### Anderungen und Ergänzungen im Zuge der 1. Tektur sind rot beschriftet

## FESTSTELLUNGSENTWURF

Straßenbauverwaltung Freistaat Bayern Straße / Abschn.-Nr. / Station: A 8_1120_0.686 - A 8_1160_3.348 PROJIS-Nr.: 09.999903.10	Unterlage / Blatt-Nr.: 18.3.4 T1 Schnitte Beckenanlagen 5.1, 5.2, 5.3 Bau-km 64+620, 65+075, 64+000 Maßstab: 1 : 250
---	--

A 8 München - (Salzburg) 6 - streifiger Ausbau zw. AS Rosenheim und Achenmühle Bau-km 58+780 bis 68+145	
---	--

### Absetzbecken 5.1

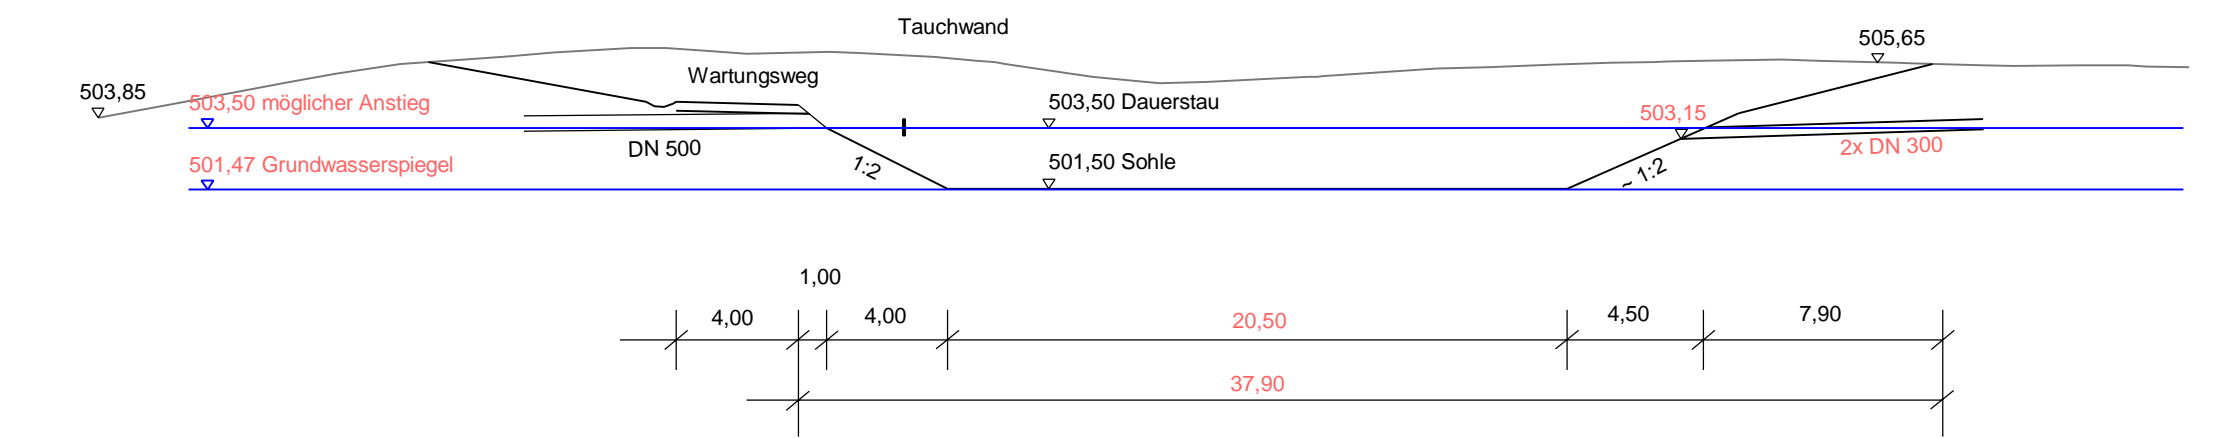
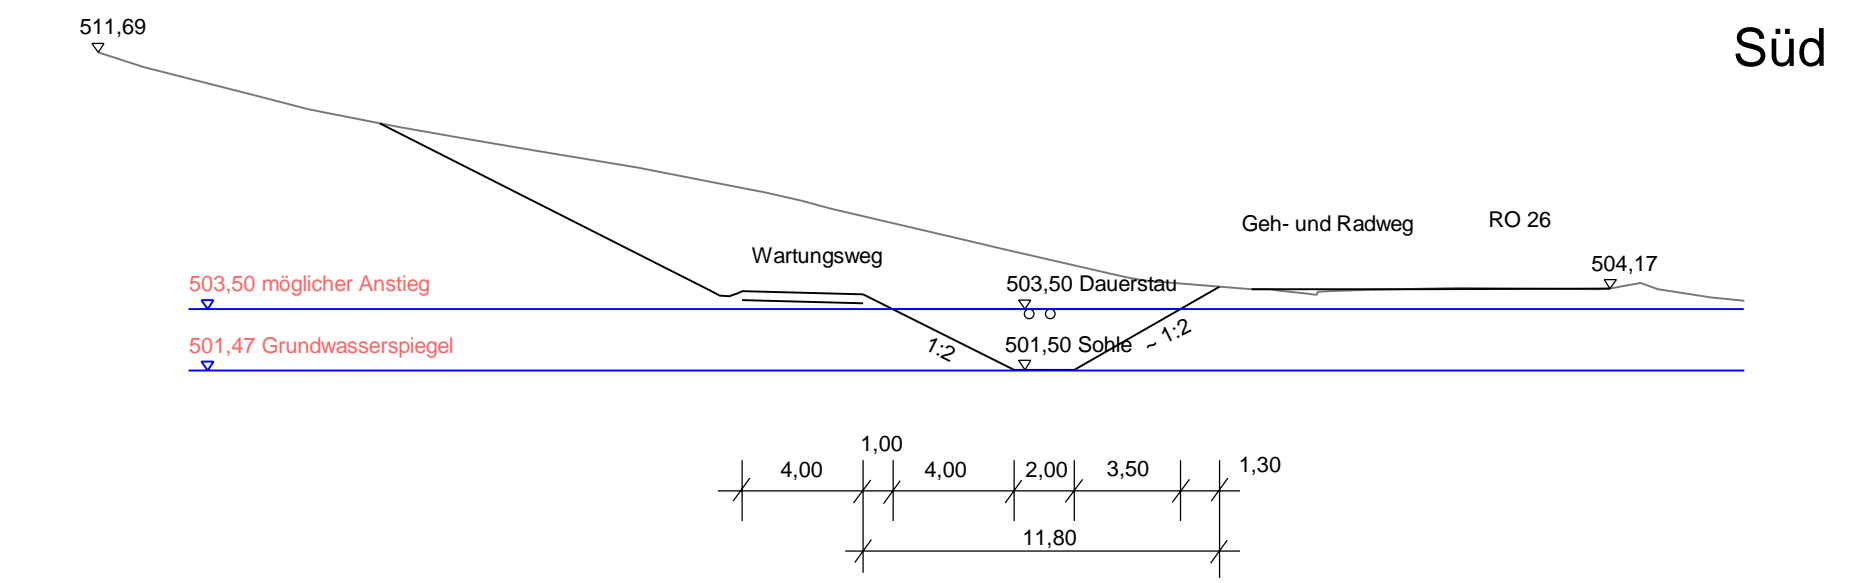
Nr.	Änderung gegenüber der Planfassung vom 30.05.2014
1	Bohrprofile ergänzt
2	Becken 5.1 Abmessungen und Rohrleitungen geändert, Grundwasserhöhen ergänzt
3	Becken 5.2 Erdbecken in Betonbecken geändert
4	Becken 5.3 Lage und Abmessungen geändert

Grundwasserspiegel 501,47 mÜNN  
möglicher Anstieg 503,50 mÜNN  
Ggf. können Bodenaustauschmaßnahmen erforderlich werden.  
Bei ungünstigen Verhältnissen ist der Einbau von Schroppen sinnvoll.  
Abdichtung mit Ton/Schluffabdichtung oder Folie.
